**Urząd Miasta Szczecin**

Dotyczy: **Postępowania prowadzonego w trybie przetargu nieograniczonego na „Budowę Międzyszkolnego Ośrodka Sportowego Euroregionalne Centrum Edukacji Wodnej i Żeglarskiej” [etap II, część I]”**

Zgodnie z art. 38 ust. 2 ustawy z dnia 29 stycznia 2004 r. Prawo zamówień publicznych (tj. Dz. U. z 2010r. nr 113, poz. 759 ze zm.), Zamawiający przekazuje Wykonawcom treść pytań wraz z odpowiedziami:

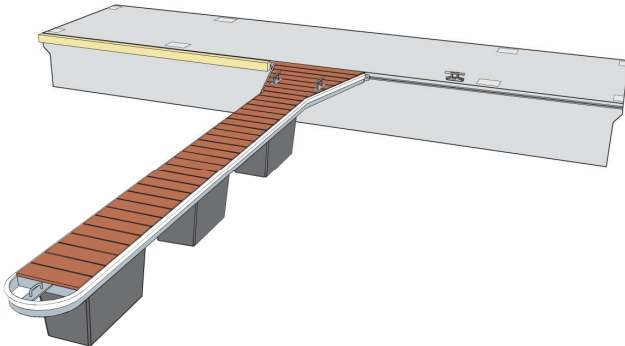
Zgodnie z SIWZ nasadzenia objęte zakresem przetargu zostały przewidziane do realizacji jeszcze w roku 2011. Z dużym prawdopodobieństwem można przyjąć, że nie będzie to

możliwe, bądź dalece niewskazane ze względu koniec jesiennego okresu agrotechnicznego, który zbiega się z możliwym terminem zawarcia umowy i przekazania placu budowy. Tym samym nie będzie możliwe zrealizowanie, załączonego do wzoru umowy, harmonogramu rzeczowo-finansowego. Z tego względu proponujemy przesunięcie tych robót na wiosnę 2012 roku, a tym samym odpowiednią modyfikację SIWZ oraz załączonych do niej wzorów dokumentów.

Zamawiający zmodyfikuje odpowiednie zapisy SIWZ poprzez wprowadzenie zmiany w harmonogramie rzeczowym terminu wykonania „zadania 5 – nasadzenia [rekompensujące wycinki ]” – nr projektu: 10.0, z kwartału IV 2011 r. na II kwartał 2012 r. z realizacją 100%.
